**Avis de la Mission Régionale d'Autorité environnementale
Nouvelle-Aquitaine sur
un projet de centrale photovoltaïque au sol de 28 hectares
avec défrichement, à Onesse-Laharie (40)**

n°MRAe 2023APNA124

dossier P-2023-14269 et 14306

Localisation du projet : Commune d'Onesse-Laharie (40)
Maître(s) d'ouvrage(s) : Société Arkolia
Avis émis à la demande de l'Autorité décisionnaire : Préfète des Landes
En date du : 02/06/2023
Dans le cadre des procédures d'autorisation : Autorisation de défrichement et Permis de construire
L'Agence régionale de santé et la préfète de département au titre de ses attributions dans le domaine de l'environnement ayant été consultées.

Localisation des parcelles de compensation - extrait étude d'impact page 125

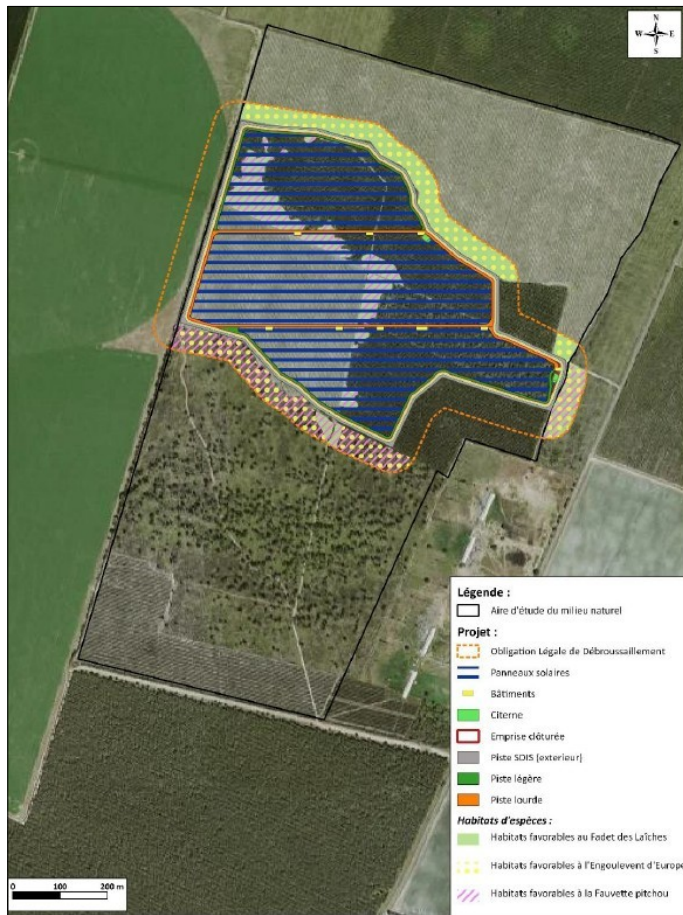
Le projet prévoit la mise en place de **mesures de compensation** sur des parcelles attenantes au projet. Dans ce cadre est proposée la mise en gestion de parcelles en faveur du Fadet des laïches (mesure MC1) sur une durée de 40 ans, sur les parcelles A5 et A6 au nord du projet d'une surface voisine de 20 ha. Cette mesure comprend notamment le renforcement des conditions humides du site en limitant le drainage de celui-ci afin de favoriser la Molinie, et en adaptant les modalités de fauche.

Le projet prévoit également la mise en gestion de parcelles en faveur de la Fauvette pitchou ((mesure MC2) sur une durée de 40 ans, sur la parcelle A123 au sud du projet, sur une surface de 13 ha.

La MRAe note toutefois que les mesures de compensation portent sur des espaces d'ores et déjà naturels, et en partie humides. **D'une manière générale, la MRAe recommande au porteur de projet de justifier le gain écologique attendu par les mesures de compensation sur ces espaces, en référence au guide du dimensionnement de la compensation écologique³ du Ministère de la Transition Écologique réalisé en lien avec l'Office français de la Biodiversité.**

Habitats d'espèces impactés - extrait EI page 109

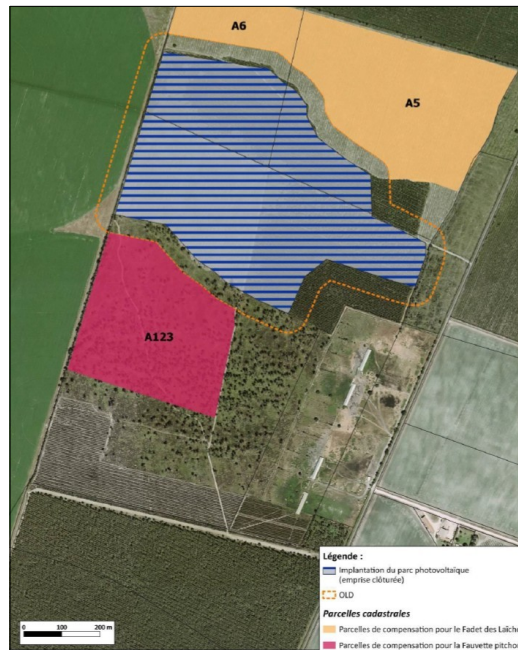
Concernant la faune, l'étude d'impact (page 125) conclut à un impact résiduel du projet sur :

- 6,66 ha d'habitats du Fadet des laïches (habitats dégradés),
- 6,06 ha d'habitats de la Fauvette pitchou
- 6,45 ha d'habitats de l'Engoulevent d'Europe

Une grande partie de ces habitats concernent les abords de la centrale, soumise aux obligations légales de défrichement. Il est toutefois noté que les habitats pris en compte au sein du périmètre de la centrale ne portent que sur les surfaces au droit des panneaux, des pistes et des bâtiments. Or les opérations d'entretien de la végétation au sein de l'ensemble du périmètre clôturé sont de nature à impacter les espèces et/ou habitats d'espèces. **La MRAe recommande de prendre en compte les opérations d'entretien du parc dans la quantification des incidences résiduelles du projet sur la faune.**

Superposition projet et zones humides - extrait étude d'impact page 106

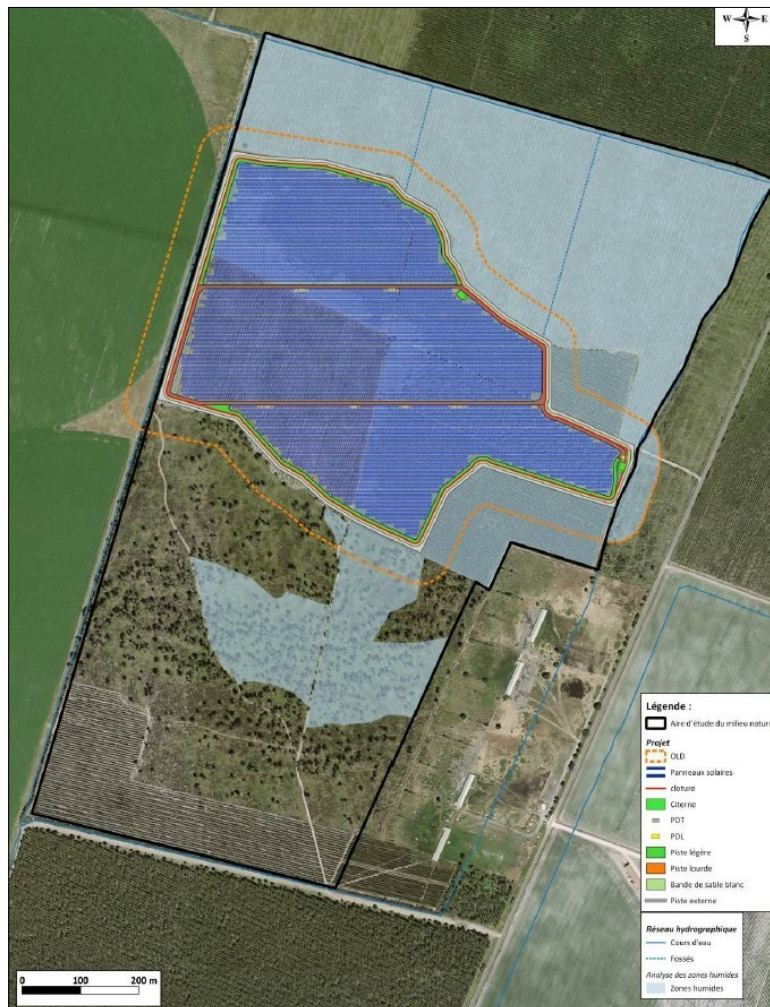
Concernant les **zones humides**, l'étude précise que la réalisation du projet entraîne la destruction de 6 830 m² de zones humides (au niveau des pistes lourdes, des citernes et des bâtiments) et l'altération de 17,95 ha de zones humides sur l'ensemble de la centrale.

L'étude qualifie ce dernier impact de temporaire et modéré, mais sans toutefois apporter de démonstration sur ce point. **La MRAe recommande de prévoir a minima un suivi des zones humides au sein du parc photovoltaïque et de prendre des mesures correctives en cas d'incidences non prévues initialement . Il convient également pour le porteur de projet de proposer des mesures de compensations pour les surfaces de zones humides détruites, tout en justifiant le gain attendu par les mesures de gestion proposées.**
